GEMEINDE VATERSTETTEN

Erarbeitung des Mobilitätskonzepts Baldham-Nord

Dritter Arbeitskreis am 19. Mai 2021

- Ergebnisprotokoll -

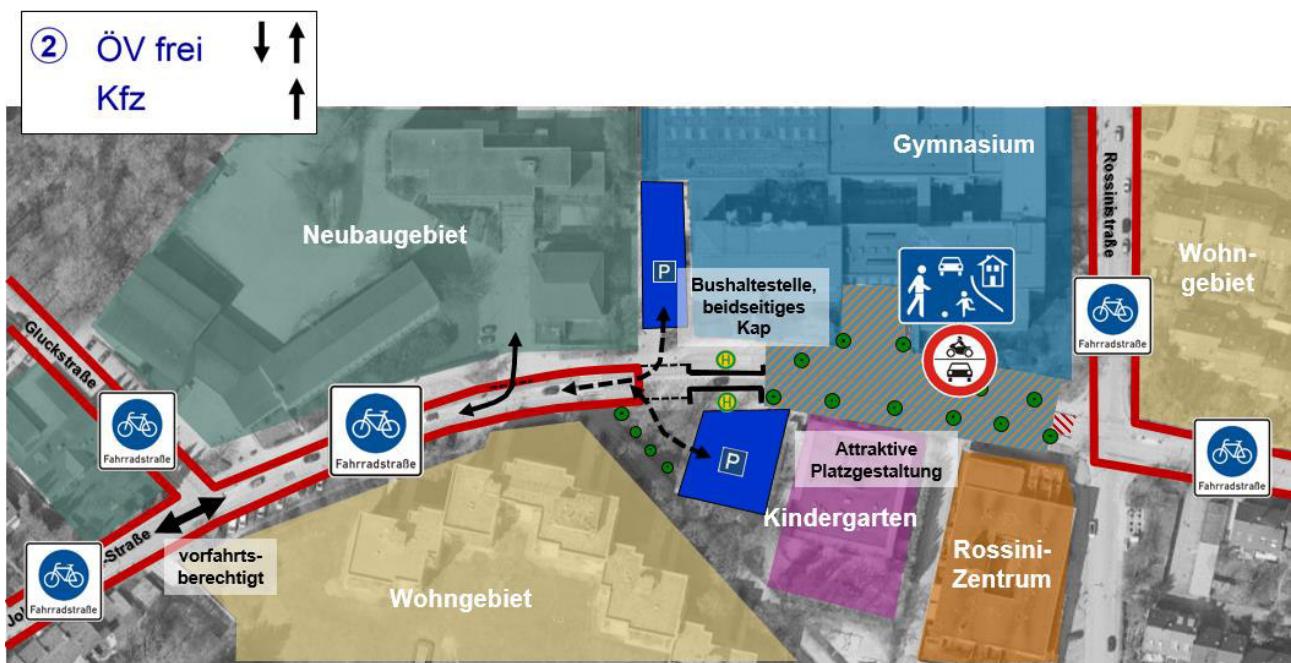
- Herr Bürgermeister Spitzauer teilt den Teilnehmenden die Bedenken des Landratsamtes Ebersberg mit, die in einem vorangegangen Termin, in Bezug auf eine Anordnung eines Verkehrsberuhigten Bereichs in der Johann-Strauß-Straße, geäußert wurden. Er weist darauf hin, dass die verkehrliche Situation aufgrund ihrer Komplexität genau betrachtet werden muss.

- Frau Littke ergänzt, dass die Polizei sowie die übergeordnete Verkehrsbehörde des Landratsamtes Ebersberg bezweifeln, trotz baulicher Gestaltung eines Verkehrsberuhigten Bereichs, im vorliegenden Fall die Kfz aus dem Gebiet (Neubaugebiet, Bring- und Holverkehr der Schule) herausgehalten werden können. Außerdem würde hierdurch eine Umlenkung des Verkehrs über die Rossini- und Verdstraße erfolgen. Seitens der Gemeinde Vaterstetten wurden für die Kosten für den Verkehrsberuhigten Bereich auf grob 1,4 Mio. € geschätzt. Unabhängig davon weist Frau Littke darauf hin, dass zur Verbesserung der ÖPNV-Anbindung ab Dezember 2021 der Busverkehr über die Johann-Strauß-Straße im Zweirichtungsverkehr geführt werden soll und hierfür Handlungsbedarf besteht.

- Frau Hammerla bedenkt, dass ein Verkehrsberuhigter Bereich negative Auswirkungen auf die Rossinistraße haben könnte. Zudem stellt sie die Frage, ob die Parkplätze im westlichen Teil der Johann-Strauß-Straße erhalten bleiben sollen.

- Frau Littke geht davon aus, dass bei der Ausweisung eines Verkehrsberuhigten Bereichs die Besucherparkplätze reduziert werden müssen.
- Herr Danner äußert die Vermutung, dass eine Verlegung der Elternhaltestelle in die Verdstraße von den Eltern nicht problemlos angenommen werde. Er beschreibt das dadurch erzeugte Szenario einer mit Elterntaxis zugestellten Rossinistraße, eine solche Verlegung könnte zu weit entfernt sein. Dies hat zur Folge, dass die Feuerwehr nicht durch die Rossinistraße kommen würde. Außerdem merkt er die Wichtigkeit eines Durchfahrens der Johann-Strauß-Straße in beide Richtungen für die Feuerwehr an.

Der Bürgermeister merkt an, dass die Erfahrungen der Feuerwehr gezeigt haben, dass sich Theorie und Praxis oftmals widersprechen und er somit ebenfalls die erschwerete Durchfahrt für die Feuerwehr in diesem Gebiet befürchtet.

Dem schließt sich Herr Danner an und äußert Bedenken in Bezug auf die Variante „Verkehrsberuhigter Bereich mit einem Durchfahrtsverbot für Kfz-Verkehr im östlichen Teil der Johann-Strauß-Straße“.

- Herr Bürgermeister Spitzauer erachtet eine vertiefte Ausarbeitung der zuletzt favorisierten Varianten 3 und 4 als sinnvoll.

Herr Dr. Kaulen erklärt, dass grundsätzlich eine Anordnung von Parkflächen in einem Verkehrsberuhigten Bereich verkehrsrechtlich erlaubt und ein Erhalt der Parkplätze volumnäßig möglich ist.

Herr Dr. Kaulen erläuterte, dass eine Durchfahrt für Feuerwehreinsatzkräfte durch den Verkehrsberuhigten Bereich gesetzlich zulässig ist und ein Fehlverhalten parkender Eltern mit gestalterischen Maßnahmen unterbunden werden kann.

1. Alternative Variante: Kombination Verkehrsberuhigter Bereich und Fahrradstraße

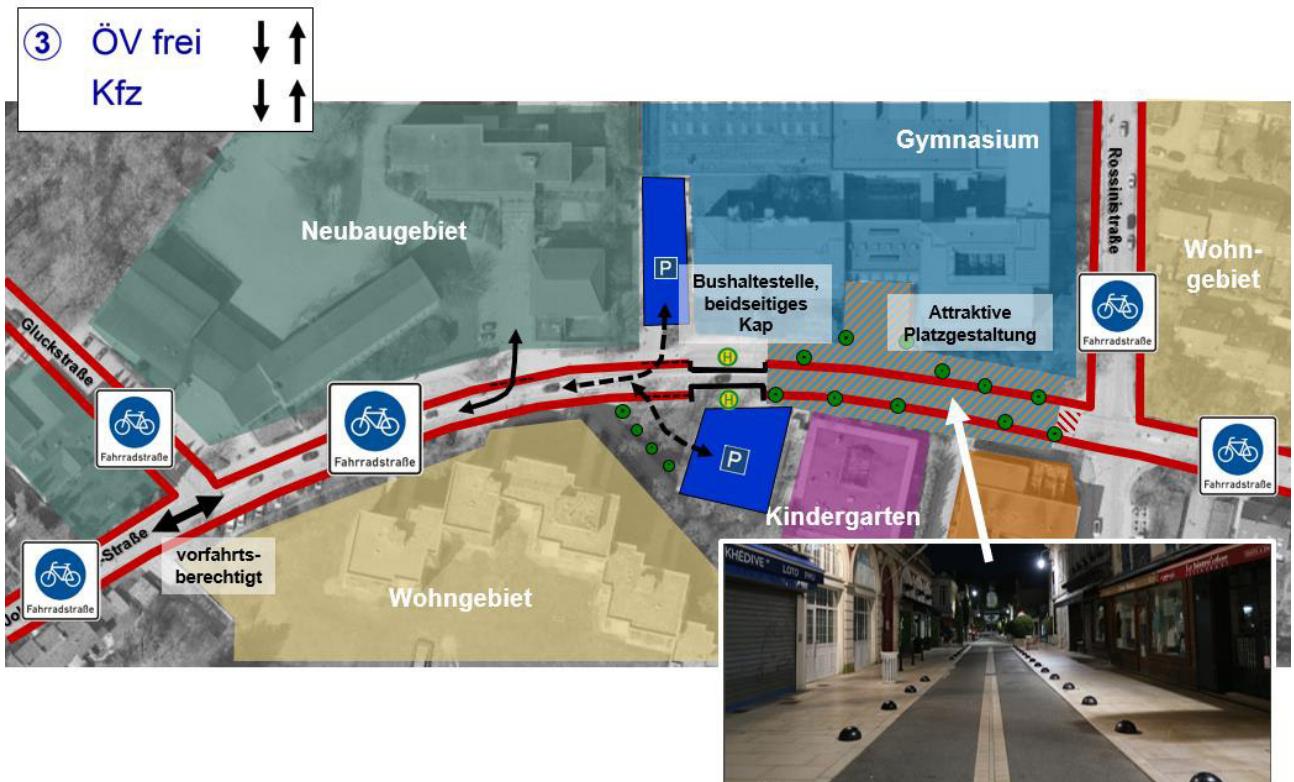
- Herr Dallmann spricht sich für den durchgängigen verkehrsberuhigten Bereich aus. In Bezug auf die alternativen Varianten gibt er zu bedenken, dass Verkehrssicherheit nicht durch die Führung des Kfz-Verkehrs im Zweirichtungsbetrieb erbracht wird.
- Herr Uhlmann befürwortet ebenfalls die Variante 1 durchgängiger Verkehrsberuhigter Bereich, da aus ÖV-Sicht sowohl für Verkehrssicherheit gesorgt wird, als auch Konflikte zwischen ÖV und Kfz-Verkehr unterbunden werden.
- Herr Danner merkt an, dass für die Feuerwehr eine Befahrbarkeit sowohl von Westen als auch von Osten notwendig ist.
- Herr Kintzner betont die Wichtigkeit der Berücksichtigung von zugänglichen Behindertenparkplätzen.

- Frau Hammerla legt Wert darauf, dass auch im Zuge einer Fahrradstraße die bestehenden Parkplätze vor dem Geschosswohnungsbau erhalten bleiben.
- Frau Deutschmann befürwortet grundsätzlich sowohl eine Fahrradstraße also auch einen Verkehrsberuhigten Bereich mit einer Platzgestaltung unmittelbar vor dem Katharina-von-Bora Kindergarten und einer Erschließung aus dem Westen. Sie merkt an, dass mit täglichen Lieferverkehren zum Kindergarten zu rechnen sei und somit der Verkehrsberuhigte Bereich für Lieferverkehre freigegeben werden müsse, sodass das Essen des Caterers direkt bis vor den Kindergarten in der Johann-Strauß-Straße angeliefert werden kann.

Herr Modell erklärt, dass er ebenfalls mit Lieferverkehr zu rechnen habe, jedoch auch Liefermöglichkeiten über weitere Zugänge zur Schule möglich sind. Für ihn habe die Verkehrssicherheit vor der Schule eine höhere Priorität als das Thema der Anlieferung.

Frau Littke bezweifelt, dass ein Verkehrsberuhigter Bereich mit Integration des Lieferverkehrs funktioniert.

- Herr Himmel befürwortet die Variante 1: durchgängiger Verkehrsberuhigter Bereich. Er äußert Zweifel, dass eine Fahrradstraße in ihrer Funktion für jeden Bürger verständlich sei, geschweige denn dass sie für Verkehrssicherheit sorge.

- Herr Uhlmann bekommt die Frage gestellt, ob eine Fahrspur für den ÖV grundsätzlich ausreichend sei. Herr Uhlmann erklärt hierzu, dass dies genauer geprüft werden müsse, aber nach erster Einschätzung eine Verschmälerung der Fahrgasse auf eine Fahrspur möglich ist, da es sich um einen 20 Minuten-Takt (40 Min.-Takt, gegenläufig) handelt. Dies sei eine moderate Verkehrsbelastung und auch zukünftig seien nicht deutlich mehr Verkehre zu erwarten. Somit wäre die Wahrscheinlichkeit von Begegnungssituationen (Bus-Bus) sehr gering. Für eine Fahrgasse kann eine Breite von 3,50 m vorgesehen werden.

- Herr Mittermeier merkt an, dass das Thema Kosten kein Argument gegen die Umsetzung des Verkehrsberuhigten Bereichs auf dem gesamt Abschnitt sein kann, da die Verkehrssicherheit eine höhere Priorität haben sollte. Grundsätzlich spricht er sich für den durchgängigen Verkehrsberuhigten Bereich (Variante 1) aus.

- Frau Junghan sieht die Einrichtung des Verkehrsberuhigten Bereichs zwischen den beiden Wohngebieten (westlicher Abschnitt) kritisch. Sie bezweifelt, dass der Aufenthaltscharakter in diesem Bereich ausreichend umgesetzt werden kann. Die Aufenthaltsfunktion wird zudem durch die bestehenden Parkplätze gemindert.

- Herr Dallmann befürwortet den Verkehrsberuhigten Bereich, sieht aber auch die Fahrradstraße als mögliche Alternative.

- Herr Kaulen erläuterte, dass ein Verkehrsberuhigter Bereich ein seit 1985 erprobtes Planungsinstrument zur Erhöhung Verkehrssicherheit bei gleichzeitiger Verbesserung der Aufenthaltsqualität sei. Subjektive Bedenken können durch Gestaltung eines Verkehrsberuhigten Bereichs im Rahmen einer detaillierten Planung sicher ausgeräumt werden.
